2.4. 段差発生後の緊急外観調査（令和2年11月実施）

2.5. 橋の状態と調査事項に関する助言

図 2.58 緊急外観調査で確認された状態 (その2)

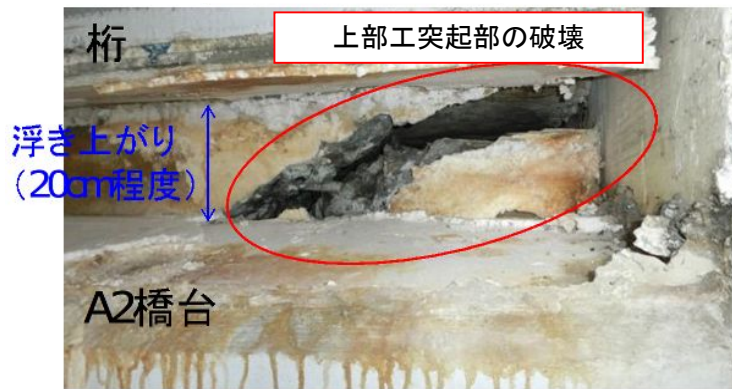
- ① A2 橋台前面ののり面保護施設や周辺地山等との間に特段の変状が確認されず、橋台が沈下した痕跡がみられなかった（図 2.57）。
- ② A2 橋台部の上部工突起部に破壊が生じていた（図 2.58）が、調査時には鉛直 PC 鋼棒の状態を直接確認することはできなかった。
- ③ 過去の耐震補強工事で設置された主桁と A2 橋台を連結する PC 外ケーブルについては、目視の範囲では A2 橋台での浮き上がりに伴う変状は確認されなかった（図 2.59）。

図 2.60 緊急外観調査で確認された状態 (その 4)

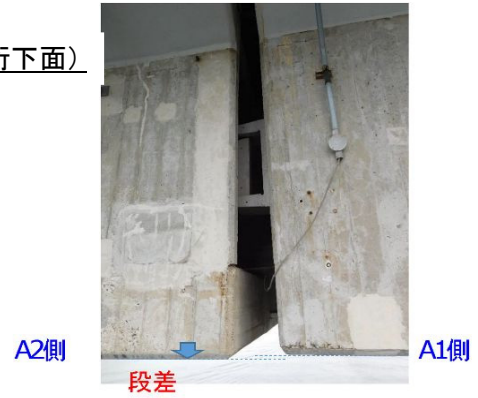
- ④ 径間中央のヒンジ部において、A1 橋台主桁側と比較して A2 橋台主桁側が下がっており、橋面で約 20mm の段差、及び主桁下面でも段差を確認した（図 2.60）。平成 15 年度の調査でも、A1 橋台主桁側橋面が A2 橋台主桁側橋面に比較して高い段差が確認されていた（図 2.22）が、その時の段差は 10mm であった。

図 2.63 箱桁内部の外観目視結果 (P2-A2 間の箱桁内部)

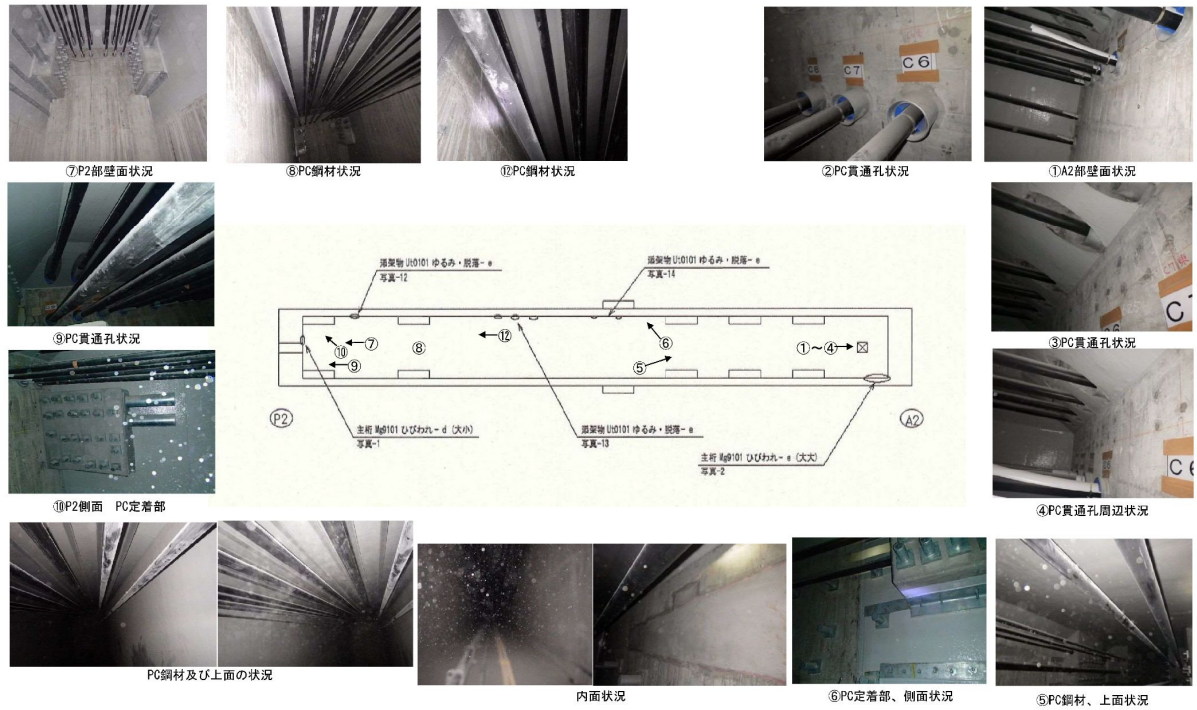
- ⑤ 径間中央では、A1 主桁側のヒンジ構造付け根部で塗膜割れが確認された（図 2.61）。
- ⑥ A1 橋台の橋座面では PC ケーブル定着部の腐食等が生じていた（図 2.62）。
- ⑦ 上部工箱桁内については、図 2.63 に示す損傷が確認された。
- ⑧ A1 橋台端横桁において、最大幅 1.1mm のひびわれを確認した（図 2.64）。平成 15 年度の調査時にも同じ最大幅のひびわれが確認されているが、PC ケーブルの定着ブロック間や端横桁上部などで、ひびわれの本数が増えている。なお、平成 29 年度の定期点検では、ひびわれがみられた写真はあるものの、端横桁の正面を展開した損傷図が記録されていない。

図 2.64 A1 橋台端横桁のひびわれ状態 (青線：緊急外観調査、赤線：平成 15 年度調査)

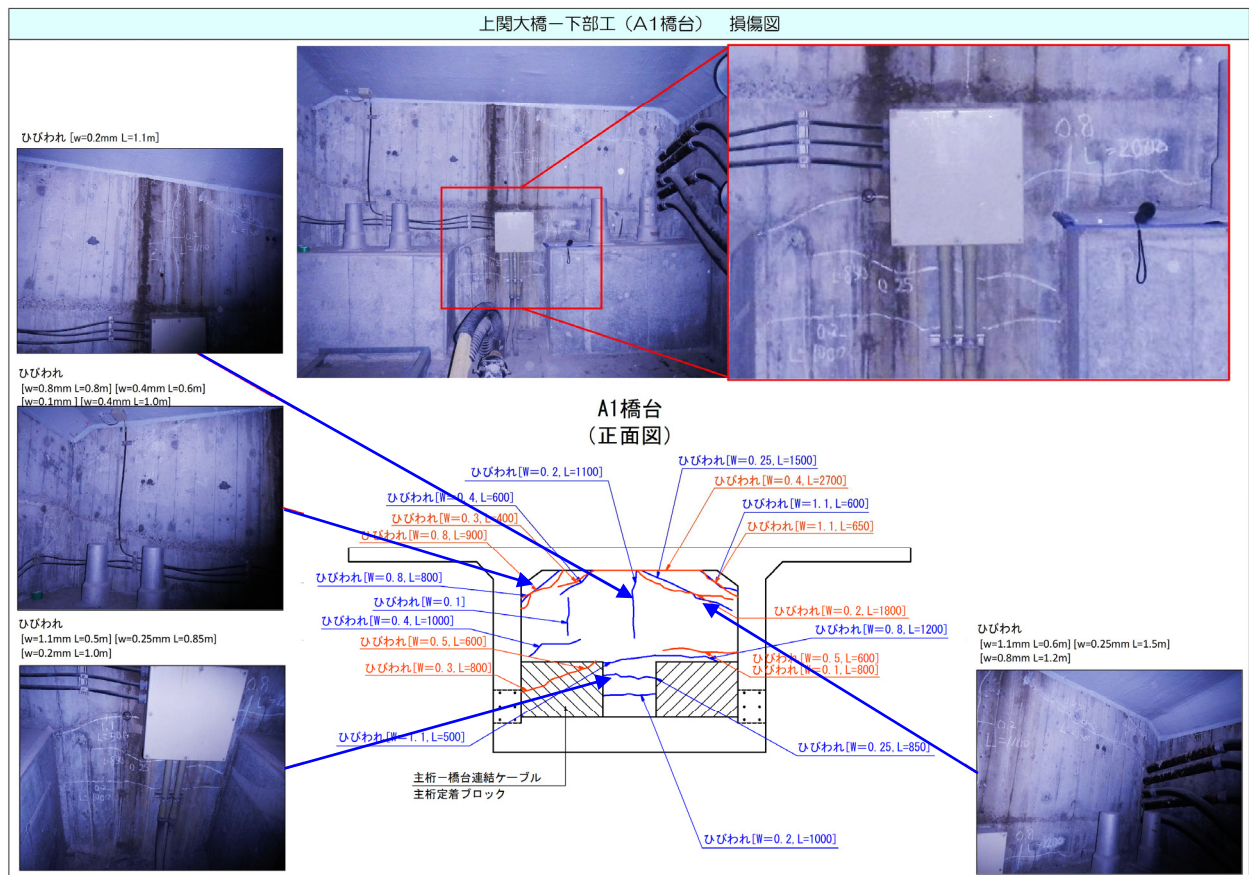
- ③ 中央の伸縮装置ではA2橋台側スパンがA1橋台側スパンの下に入り込んだまま、A2橋台側の桁がA1橋台側の桁にもたれかかった状態であるが、A1橋台側の端横桁のひびわれは、表面に段差等もみられた。設計方針や実際の構造を確認することが必要であるが、現時点においても、引張力がこれ以上生じたときに局所的な引張破壊が生じることや、せん断破壊に移行することも懸念しておくべきである。

- ・ A1 橋台側の鉛直 PC 鋼棒の桁定着部のひびわれについては、起終点、分岐なども正確に記録したうえで、進展がないか監視を行う必要がある。
- ⑦ 桁端部において、変位を固定する方法も同時並行で準備を進めるのがよい。アンカー等を取ることが考えられる。復旧工事においても、同様の行為が必要になると考えられるため、アンカー等の配置や量については、復旧工事を阻害しないような方法を検討するのがよい。そのほかの注意点は以下のとおりである。

図 2.65 P2 橋脚柱頭部のひびわれ状態

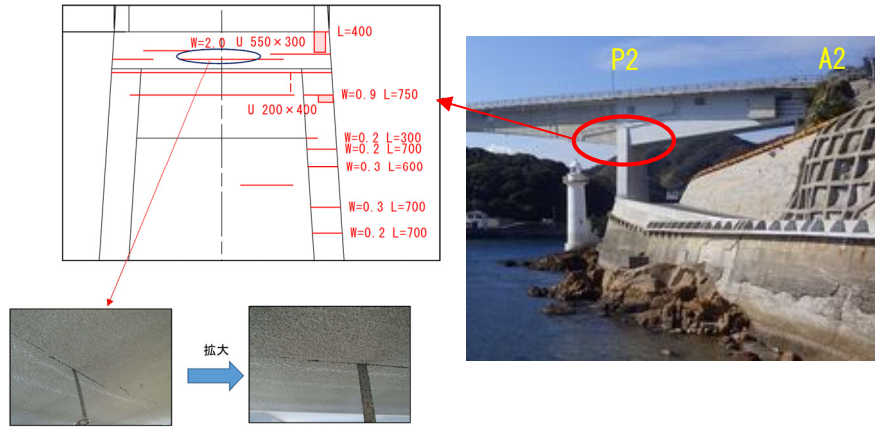
- ⑨ P2 橋脚柱頭部の北（室津側）面において最大幅 2mm（長さ 5m）の水平方向ひびわれを確認した（図 2.65）。
- ⑩ ゲレンク沓については、下爪部材への接触がみられた。下爪部材には塗膜の剥がれが認められたため、超音波探傷（UT）試験により傷を確認し、磁粉探傷（MT）試験により亀裂の有無を確認した。その結果、西側ヒンジ部の表面の形状不良による線状磁粉模様が検出されたが、亀裂はみられなかった（図 2.66）。

- ・冬場は気温が下がるため、軸方向の固定の剛性が高いほど、桁に導入される引張軸力が大きくなるため、連結方法を検討するにあたっては注意すること。
- ⑤ P2 橋脚柱頭部のひびわれについては、進展を監視しておく必要がある。一方、橋の形状をできるだけ元に戻そうとしたときに障害とならないような方法を考える必要があること、上部構造の設計計算上は、柱頭部はピン可動支承と同じに扱われていることから、上部構造と橋脚の接合部の曲げ剛性が低下していても、直ちに上部構造の不安定化にはつながらないことから、現時点で補修等を急ぐものではない。
